伊电园数字经济基地高低压柜和配电箱供应项目答疑文件

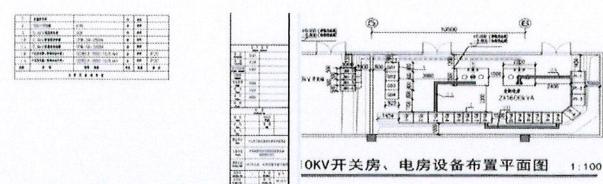
15. 下图清单编号与 PDF 图纸编号不一致，正确编号为 2ALck1、2ALg2、3ALg1~3，请重新复核并且修正清单。

84	55090080-0149	成套配电箱	普通照明箱 2ALg1~2,3ALg1~3	台	5
----	---------------	-------	-----------------------	---	---

答：编号变更为 2ALck1、2ALg2、3ALg1~3，数量为 5 台。
